AUTORIDAD NACIONAL DE LICENCIAS AMBIENTALES

COMUNICACIÓN
ACTO ADMINISTRATIVO

Referencia: Expediente: LAM5678
Asunto: Comunicación Resolución No. 00391 del 20/03/2018

Figura 2.5 Áreas de Influencia Indirecta y Directa Físico-biótica del proyecto

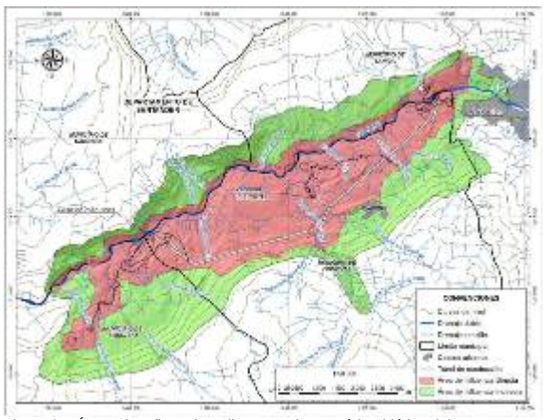
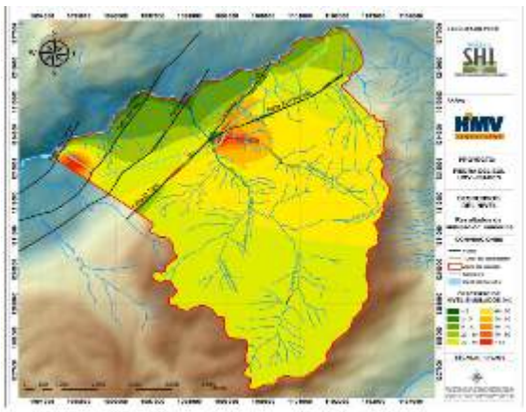
Para el componente hidrogeológico, las metodologías implementadas para la realización de los modelos son adecuadas. Sin embargo, en la caracterización hidrogeológica y en el ejercicio para el establecimiento del Área de Influencia Directa- AID, se evidencia que no fueron aplicadas con rigurosidad, es así que para el Área de Influencia Directa -AID no se estimó las extensiones en espacio, ni el tiempo de los impactos por la construcción del túnel, el tipo y la intensidad de abatimiento del recurso hídrico subterráneo, durante las distintas fases del proyecto, a partir del radio del cono de abatimiento generado por la construcción del túnel de 9,09 Km.

Además, una comparación entre la Figura 2.5 Áreas de Influencia Indirecta y Directa Físico-biótica del proyecto, presentado por la empresa en el capítulo 2, página 8 y la Figura 3.54 Zona de posible afectación del túnel de conducción. Escenario A (capitulo 3, página 139), muestra una incoherencia entre lo planteado como áreas de afectación en lo que respecta al recurso hídrico subterráneo. Se evidencia un análisis aislado y parcializado, excluyendo al casco urbano de Pinchote y la cuenca hidrológica de la quebrada La Pinchota del Área de Influencia Directa - AID, siendo estas, las áreas de mayor afectación por abatimiento de los niveles simulados.

Por lo anterior esta Autoridad considera que la metodología utilizada para llevar a cabo los modelos hidrogeológicos es adecuada. Sin embargo, existieron inconsistencias en la delimitación y justificación del área de influencia física del proyecto. En consecuencia, esta autoridad ratifica lo expuesto en la Resolución objeto de alzada.

Figura 2.5 Áreas de Influencia Indirecta y Directa Físico-biótica del proyecto.

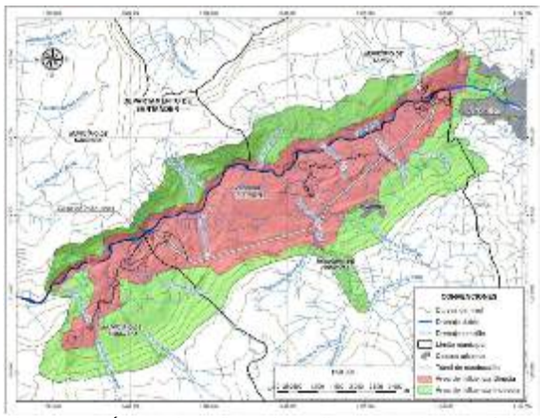
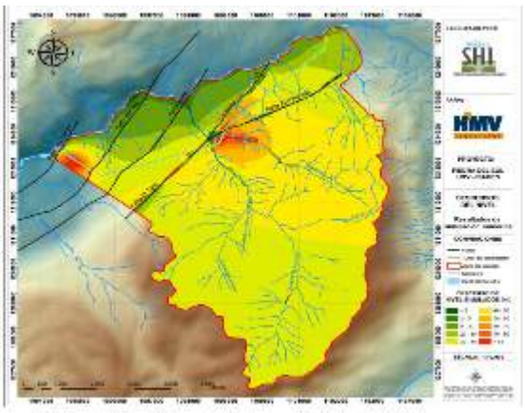
Para el componente hidrogeológico, no se estimó las extensiones en espacio, ni el tiempo de los impactos por la construcción del túnel, el tipo y la intensidad de abatimiento del recurso hídrico subterráneo, durante las distintas fases del proyecto, a partir del radio del cono de abatimiento generado por la construcción del túnel de 9,09 km.

Una comparación entre la Figura 2.5 Áreas de Influencia Indirecta y Directa Físico-biótica del proyecto, presentado por la empresa en el capítulo 2, página 8 y la Figura 3.54 *Zona de posible afectación del túnel de conducción. Escenario A* (capitulo 3, página 139), muestra una incoherencia entre lo planteado como áreas de afectación en lo que respecta al recurso hídrico subterráneo. Se evidencia un análisis aislado y parcializado, excluyendo al casco urbano de Pinchote y la cuenca hidrológica de la quebrada La Pinchota del área de influencia directa, siendo estas, las áreas de mayor afectación por abatimiento de los niveles simulados.

Figura 3. Comparativo de diseños de infraestructura

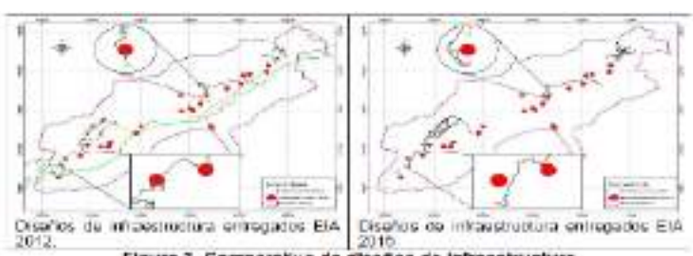
Lo anterior, demuestra como las Empresas Promotoras del Proyecto desde los diseños evitan impactos, como es en este caso la afectación de puntos de agua, precisamente por el reconocimiento de la situación delicada respecto al recurso y con el fin de evitar una afectación innecesaria (ver plano 2148-08-Cv-DW-067 del EIA con 4120-E1-102020 del 12 de agosto de 2011 y ver plano 16 "VIA A CASA DE MAQUINAS" del EIA con información adicional con radicado 2015006374-1-00 DEL 10 de febrero de 2015).

Figura 3.64 DHI para manantiales y quebradas y descensos simulados con el modelo numérico

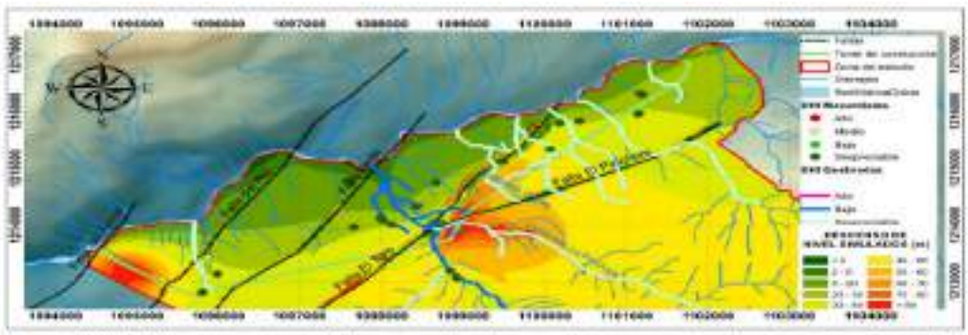
La comparación realizada en el documento (Figura 3.64; capitulo 3; página 156) y en el cual resalta la coherencia relativa entre el modelamiento numérico y el DHI, generando una alerta de monitoreo en la quebrada La Laja. Sin embargo, se evidencia ciertas incongruencias en el análisis comparativo. Por ejemplo: para la modelación matemática la mayor afectación por el abatimiento de niveles en la zona, se encuentra localizada en la confluencia de los sistemas de fallas de El Toro y El Pinchote, siendo la Quebrada La Pinchota, el drenaje con mayor afectación, mientras que el método DHI considera despreciable la afectación para este cuerpo de agua. Por otro lado, los manantiales se consideran de muy baja afectación (despreciable por utilizar el término propuesto) con la metodología DHI y en una zona con descensos entre 20 y 40 metros de abatimiento.

Figura 36. Relación Manantial vereda ojo de agua versus obras

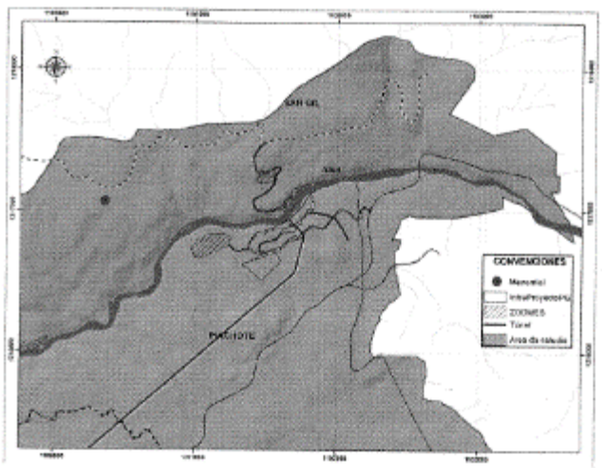
ISAGEN manifiesta que, en la Vereda Ojo de Agua del municipio de San Gil, se realizó el inventario de manantiales, por HMV Ingenieros e Hidroceron en el año 2010 y 2011, dentro del cual se identificó el manantial Ojo de agua, identificado con el ID 15, en las coordenadas 1.100.356 E y 1.217.061 N, ver Tabla 3.12, numeral 3.2.5.3. Inventario de puntos de agua. Adicionalmente, en la vereda Ojo de agua, las obras que se realizarán corresponden a la vía de acceso al contrafuerte derecho y una zona de depósito, las cuales no entrarán en conflicto con el manantial identificado, tal como se observa en la siguiente figura.

Figura 3.64 DHI para manantiales y quebradas y descensos simulados con el modelo numérico

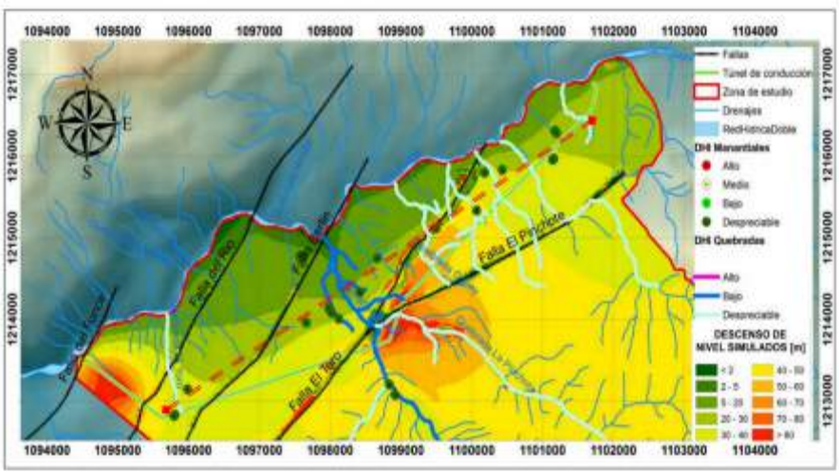
En relación con las variaciones del nivel freático la modelación numérica muestra un descenso en los niveles de 5 hasta 40 metros, sobre el corredor de descarga que conforman los manantiales inventariados y que son altamente sensibles a cualquier fluctuación por mínima que esta sea. Este impacto tendría un carácter irreversible si se tiene en cuenta la descripción presentada en el Estudio de Impacto Ambiental- EIA, por lo que su importancia estaría en crítico. Ahora bien, el análisis con el método DHI considera despreciable la afectación para los cuerpos de agua y los manantiales, por lo que la importancia de este impacto estaría como bajo a muy bajo. Razón por la cual, esta Autoridad no encuentra coherencia en los resultados presentados.

Figura 2.5 Áreas de Influencia Indirecta y Directa Físico-biótica del proyecto.

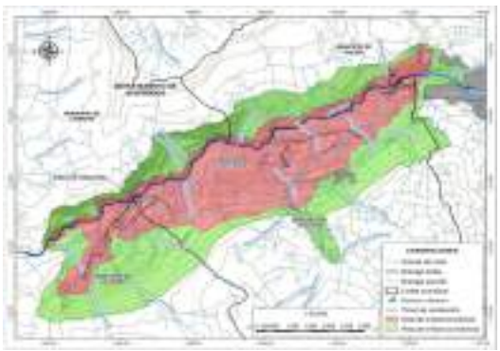
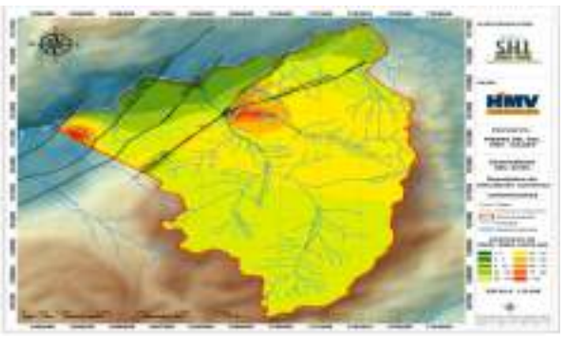
Además, una comparación entre la Figura 2.5 *Áreas de Influencia Indirecta y Directa Físico-biótica del proyecto*, presentado por la empresa en el capítulo 2, página 8 y la Figura 3.54 *Zona de posible afectación del túnel de conducción. Escenario A* (capitulo 3, página 139), muestra una incoherencia entre lo planteado como áreas de afectación en lo que respecta al recurso hídrico subterráneo. Se evidencia un análisis aislado y parcializado, excluyendo al casco urbano de Pinchote y la cuenca hidrológica de la quebrada La Pinchota del área de influencia directa, siendo estas, las áreas de mayor afectación por abatimiento de los niveles simulados.
